**Betreft:** Aanvraag is onontvankelijk  
**ligging:**  
**kadastraal:** Antwerpen: 44<sup>e</sup> afd., sectie D, nummer(s): 110F,110G,125G,125M,125N  
**onderwerp:** ISVAG - Wilrijk - nieuwe afvalenergiecentrale - basisdossier  
**aanvrager:** Intercommunale voor Slib- en Vuilverwijdering van Antwerpse Gemeenten met als adres  
Boomsesteenweg\_WI nr.1000 te Antwerpen  
**exploitant:** Intercommunale voor Slib- en Vuilverwijdering van Antwerpse Gemeenten met als adres  
Boomsesteenweg nr.1000 te Antwerpen

Uw vergunningsaanvraag is onontvankelijk en onvolledig.

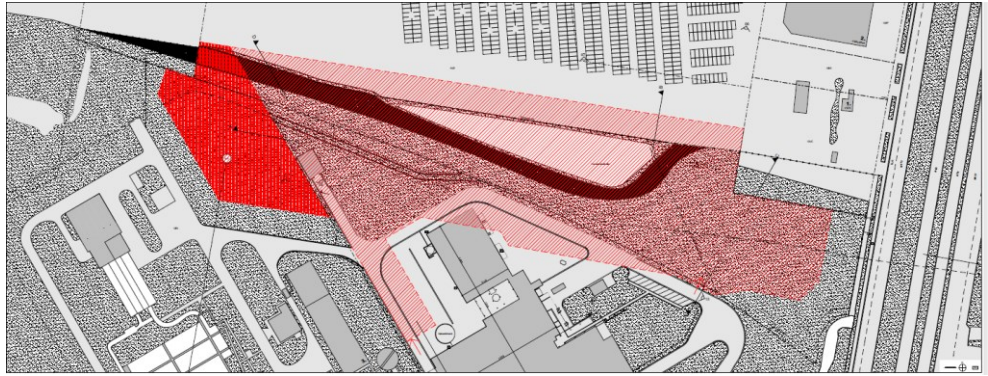
B. De planelementen ingegeven in het loket komen niet overeen met de aangeleverde tekeningensets, noch met de omschrijving van de aanvraag in de beschrijvende nota:

1. 4 bomen (vellen)
2. Sloop (loods voor opslag van gevaarlijke stoffen)
3. Sloop (deel van het mouwfiltergebouw)
4. Reliëfwijziging (dempen bestaande bufferbekken)
5. Te slopen verhardingen
6. Isvag 2.0 (nieuwe afvalenergiecentrale)
7. Reliëfwijziging toegangshelling (helling nieuwe afvalenergiecentrale)
8. Terreinaanleg ( dit is het volledige terrein, het is niet duidelijk wat er wordt gevraagd )

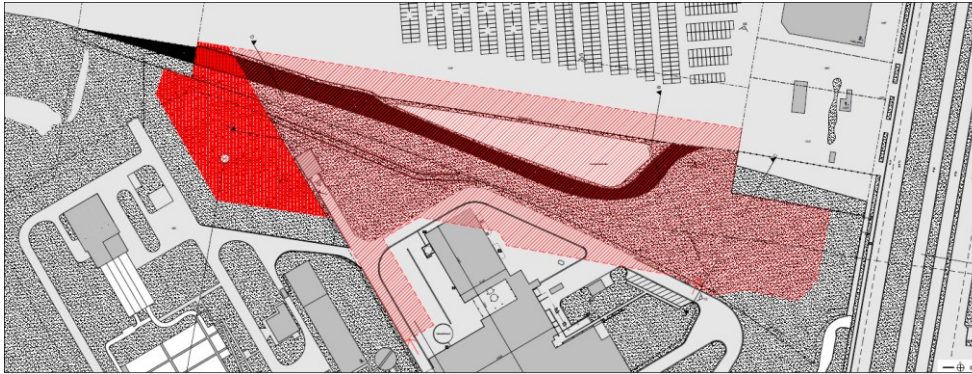
Grondplan: BA\_HELLING NAAR DE STORTVLOER\_P\_N\_152\_ Grondplan helling naar de stortvloer nieuwe toestand. De afmetingen van de breedte en de lengte van de helling ontbreekt, evenals de aanduiding van de plaats van snedes (deze zijn enkel aangegeven op algemeen inplantingsplan).

Dit plan is geen grondplan van deze technische constructie, maar een uitvergroet inplantingsplan.

Langse snede: er worden 2 tekeningen bijgevoegd, maar dit zijn identieke tekeningen.

- 1) BA\_HELLING NAAR DE STORTVLOER\_T\_N\_121\_TERREINPROFIEL D NIEUWE TOESTAND: de aangegeven hoogtepasse zijn anders dan op het inplantingsplan. Op inplantingsplan in TAW, op snedetekening met als referentiepas de 0-pas gelijkvloers afvalenergiecentrale.
- 2) BA\_HELLING NAAR DE STORTVLOER\_S\_N\_320\_LANGSSNEDE HELLING NAAR DE STORTVLOER: de aangegeven hoogtepasse zijn anders dan op het inplantingsplan. Op inplantingsplan in TAW, op snedetekening met als referentiepas de 0-pas gelijkvloers afvalenergiecentrale.

- 1) BA\_TECHNISCHE WERKEN\_G\_N\_401\_ZUIDGEVEL\_DWARSSNEDE HELLING NAAR STORTVLOER: de aangegeven hoogtepasse zijn anders dan op het inplantingsplan. Op inplantingsplan in TAW, op snedetekening met als referentiepas de 0-pas gelijkvloers afvalenergiecentrale.

**Figuur 1: Kadasterplan met aanduiding van het onderzoeksgebied in rood (www.geopunt.be)**

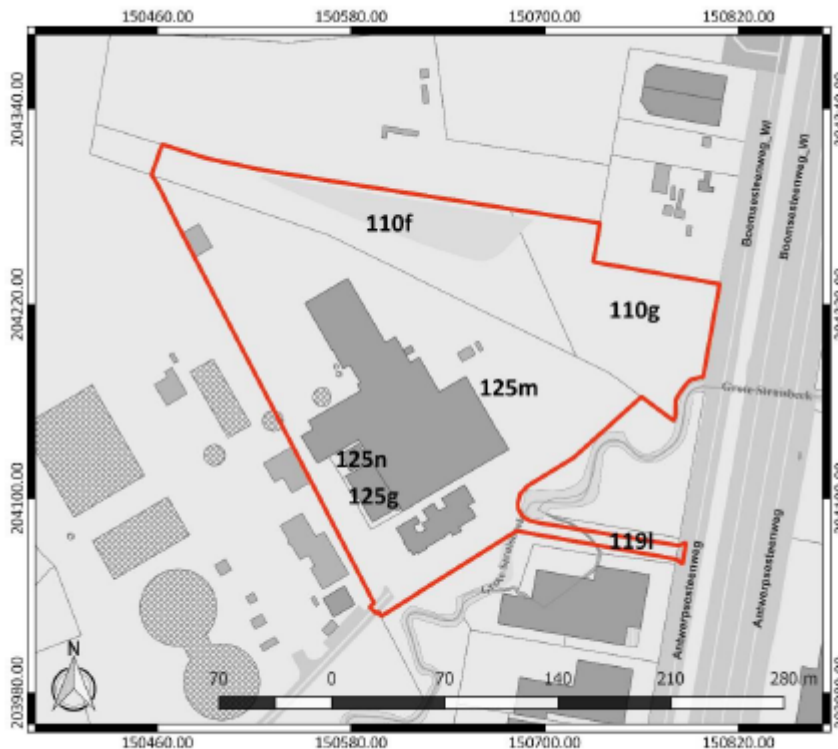
De aanvraag bevat een grondplan van de werf- en werkzones (zie onderstaande tekening) waarbij deze werf- en werkzones ruimer dan de intekening van de locatie op het loket, dit gaat dus over andere kadastrale percelen.

De archeologienota geeft in onderstaand plan weer welk onderzoeksgebied is opgenomen binnen de rode contour.

Zoals blijkt uit bovenstaande tekening is het perceel bij Cardoen en het perceel bij Aquafin (werf- en werkzones) niet meegenomen in de archeologienota. Met andere woorden de archeologienota die bijgevoegd is, bevat niet alle werken. De werfzone/werkzone heeft een oppervlakte buiten de contour van de archeologienota van circa 7500 m<sup>2</sup>. Als definitie bij bodemingreep wordt vermeld dat deze niet enkel beperkt is tot effectieve uitgravingen, maar slaat op de volledige bebouwde of bewerkte zone, inclusief randinfrastructuur, omgevingsaanleg en werfzone. De archeologienota dient uitgebreid te worden met de zone ingenomen door de werf- en werkzones.
